## SERVICE INFO – INA 0153

# Rolka prowadząca 532 0662 10

## Zastosowanie u wielu producentów pojazdów

Foto 1: Rolka prowadząca Renault i Volvo

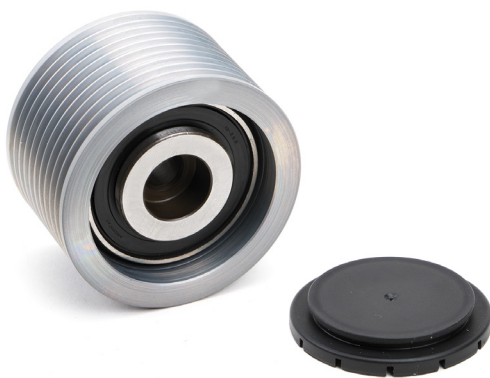
Producenci pojazdów Renault i Volvo w silnikach wymienionych powyżej zastosowali rolkę prowadzącą z osłoną plastikową (Foto 1) która zapobiega przedostawaniu wody i zanieczyszczeń.

Rolka prowadząca 532 0662 10 jest aktualnie używana w silnikach Mercedes i może być stosowana jako zamiennik rolki (Foto 1) użytej przez Renault i Volvo.

Rolka prowadząca INA 532 0662 10 (Foto 2) posiada takie same specyfikacje techniczne jak rolka użyta przez producenta pojazdu. Metalowe zabezpieczenie (Foto 2) zastosowane w tym produkcie na trwałe rozwiązuje problem z przedostawaniem zanieczyszczeń więc plastikowe zabezpieczenie nie jest już wymagane.
